**AVIS RELATIF À LA PROTECTION
CONTRE LES EVENTUELS EFFETS NOCIFS ET NUISANCES
PROVOQUÉS PAR LES RAYONNEMENTS NON IONISANTS
GÉNÉRÉS PAR DES ANTENNES ÉMETTRICES STATIONNAIRES**

Commune : CHARLEROI - Exploitant : ORANGE

Référence exploitant : 786C1_1/ 32786C1_1/42786C1_1/52786C1_1

Rapport n° 3243 / 2025

Figure 1 : Vue en plan des lieux de séjour et des points de contrôle

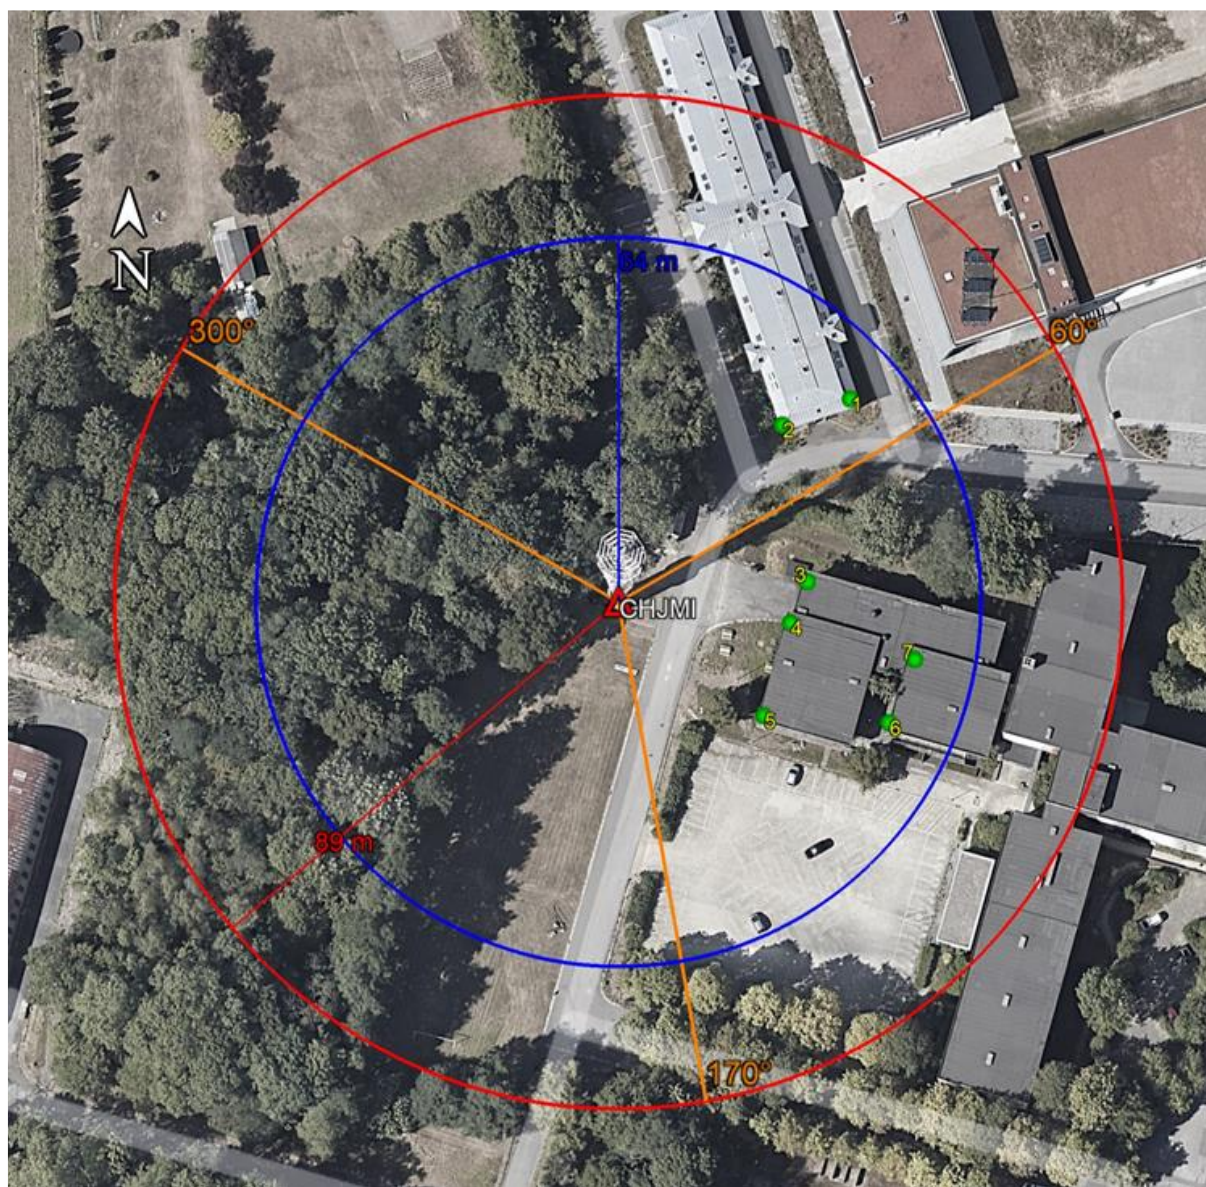
- le numéro du point de contrôle repris sur un des plans de la figure 1;
- le numéro du LS dans lequel se trouve le point de contrôle de la 1^{ère} colonne ;
- l'atténuation d'obstacle prise en compte pour le calcul de l'indice d'exposition dans le LS ;
- le résultat du calcul de l'indice d'exposition.

N° point de contrôle	LS	Atténuation (dB)	Indice d'exposition relatif à la limite par installation IE_i
1	LS1	3,0	0,038
2	LS1	3,0	0,015
3	LS3	3,0	0,015
4	LS3	3,0	0,011
7	LS3	3,0	0,011
5	LS3	3,0	0,010
6	LS3	3,0	0,009

En ce qui concerne les antennes de l'installation mentionnées dans le tableau 1, la distance maximale à laquelle la limite pourrait être atteinte, à l'extérieur, est égale à 85,8 m. S'il n'y a pas de LS à une distance inférieure, les antennes respectent forcément la limite d'immission.

Dans le cas des LS situés à l'intérieur des bâtiments, une atténuation d'obstacle est prise en compte et il en résulte que la distance maximale à laquelle la limite pourrait être atteinte se réduit à 61,2 m.

Figure 2 : Vue en plan des installations d'antennes dans un rayon de 300 mètres autour de l'installation faisant l'objet de la demande d'avis

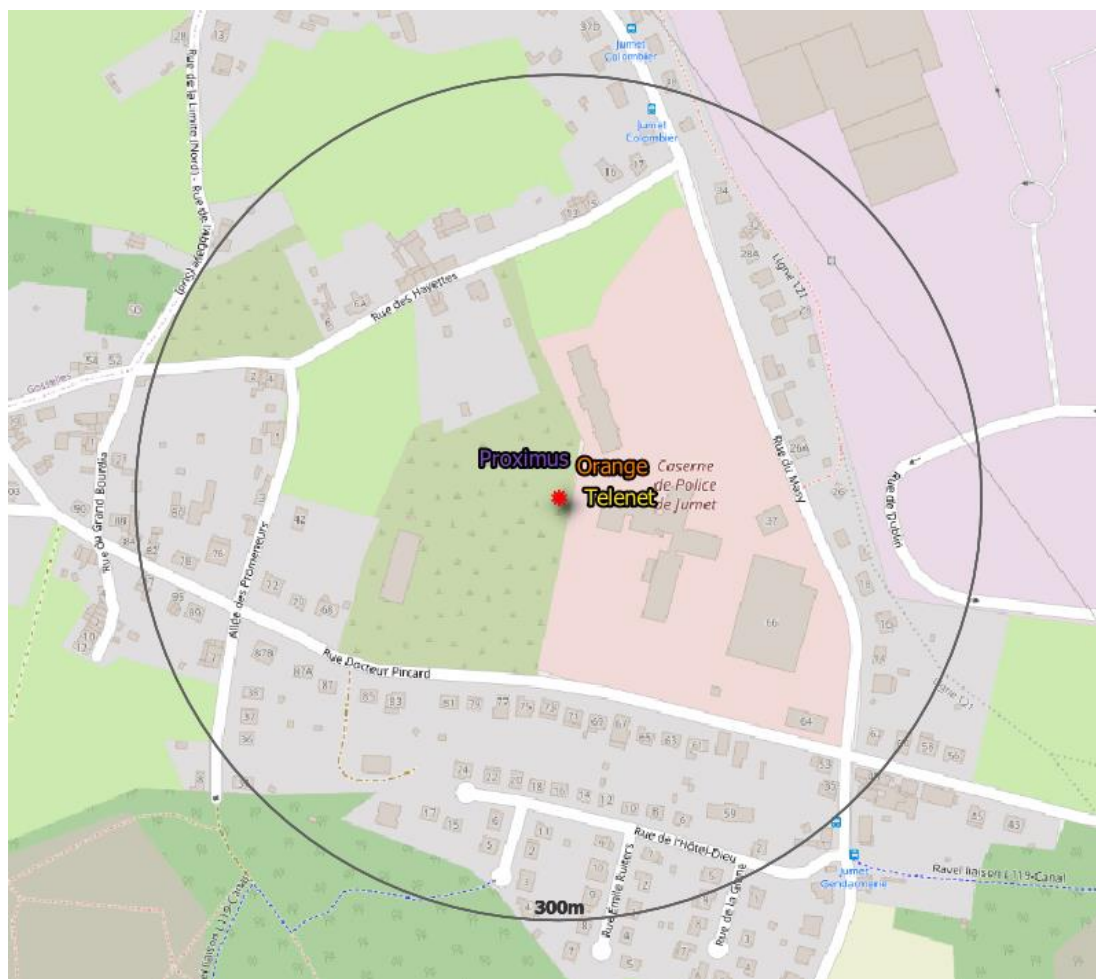
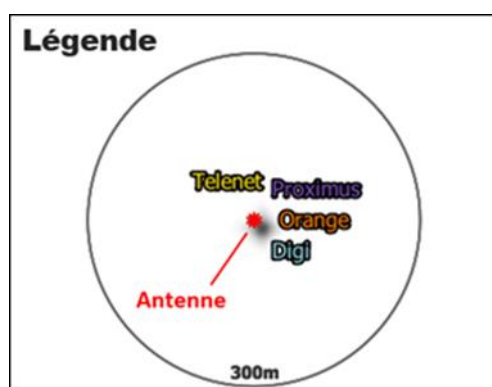
- il y a au plus 4 installations d'antennes émettrices stationnaires présentes dans la zone d'évaluation de 300 mètres de rayon représentée dans la figure 2, y inclus l'installation référencée dans le paragraphe 2 : la limite cumulative définie à l'article 4, §2 du décret est nécessairement respectée dans les lieux de séjour à l'intérieur de la zone d'évaluation de 300 mètres de rayon ;

- b) il y a exactement 5 installations d'antennes émettrices stationnaires présentes dans la zone d'évaluation de 300 mètres de rayon représentée dans la figure 2, y inclus l'installation référencée dans le paragraphe 2 et il existe, pour 3 ou 4 de ces installations, un avis attestant le respect de la limite abrogée de 3 V/m : la limite cumulative définie à l'article 4, §2 du décret est nécessairement respectée dans les lieux de séjour à l'intérieur de la zone d'évaluation de 300 mètres de rayon ;

- c) dans tous les autres cas, il a été vérifié que la limite cumulative définie à l'article 4, §2 du décret n'est pas dépassée dans les lieux de séjour sur base du nombre d'installations localisées dans la zone d'évaluation de 300 mètres de rayon représentée dans la figure 2, de leur localisation ainsi que des données inscrites dans la figure 1 et au paragraphe 4 du présent avis et dans les avis attestant le respect de la limite par installation ou de la limite abrogée de 3 V/m relatifs aux autres installations reprises dans la figure 2.

Compte tenu des considérations ci-dessus, il apparaît que l'intensité du rayonnement électromagnétique généré, dans les lieux de séjour situés dans un rayon de 300 mètres autour de l'installation référencée dans le paragraphe 2, par l'ensemble des antennes émettrices stationnaires de l'ensemble des exploitants du même site d'antennes émettrices stationnaires respecte la limite fixée à l'article 4, § 2 du décret.
